Datum	27 juli 2023	Behandeld door	N. Kramer	Bijlagen	1
Onze referentie	UIT/28769 Z/23/00012044	Doorkiesnummer	0628953635		
Uw referentie		E-mail	nina.kramer@brandweefryslan.nl		
Uw brief van	17 juli 2023			Pand-ID	
Onderwerp	Adviesaanvraag omgevingsvergunning 2023 - Groningerstraatweg 401 - Leeuwarden

Bijlage 1: Toelichting op het advies van Brandweer Fryslân

Voorontwerp bestemmingsplan – ‘Groningerstraatweg 401 – Leeuwarden’

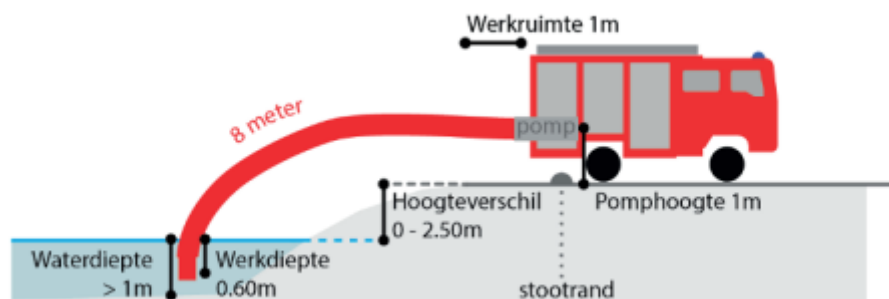
Kijkende naar de eerste brandbestrijding in het plangebied zijn in en rondom het plangebied geen brandkranen beschikbaar die gebruikt kunnen worden. Wel is er in en rondom het plangebied open water, maar het is de vraag of dit toegankelijk is (als gevolg van het riet)/ voldoende opbrengst oplevert.

- het openwater voor het perceel geschikt te maken om als bluswater te kunnen gebruiken. De opbrengst zal hiervoor minimaal 1.000 l/min gedurende een onafgebroken tijd van 1 uur dienen te zijn. De opstelplaats zal aan de volgende voorwaarden moeten voldoen:
